**REF.: FILTRO DO BOCAL DO TANQUE DE COMBUSTÍVEL**

Estamos comunicando que introduzimos um filtro no bocal do tanque dos tratores da série 1000.

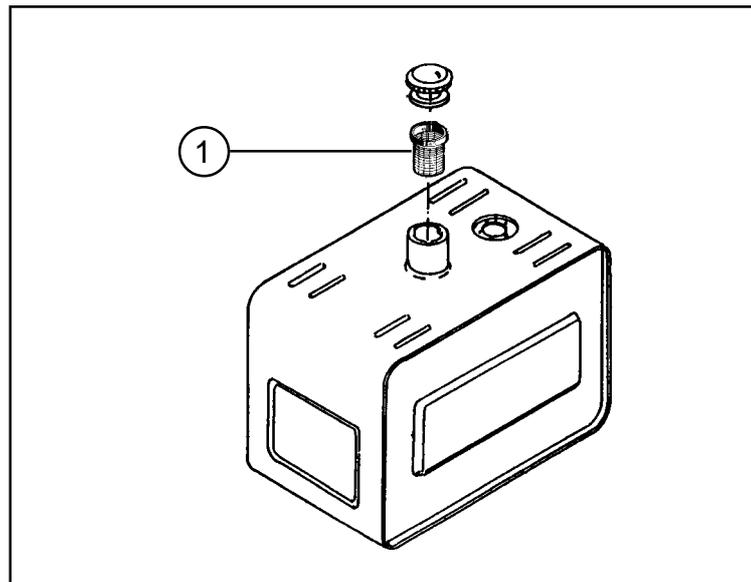
Este filtro é o mesmo utilizado no bocal do tanque dos motores NSB que equipam os motocultivadores e tem o objetivo de evitar que impurezas que estejam contidas no óleo diesel ou durante o abastecimento venham a obstruir o fluxo de combustível.

Pode ser instalado em todos tratores da série 1000 fabricados anteriormente.

| ITEM | DESCRIÇÃO         | ANTERIOR | INTERCAMB. | NOVO        | QTDE |
|------|-------------------|----------|------------|-------------|------|
| 1    | Filtro de entrada | -----    | ←          | NS 50.55061 | 1    |

Modificação a partir dos tratores:

1045 54YF0008 / Novembro de 2002  
1045 DT 55YF0259 / Novembro de 2002  
1055 56ZF0341 / Novembro de 2002
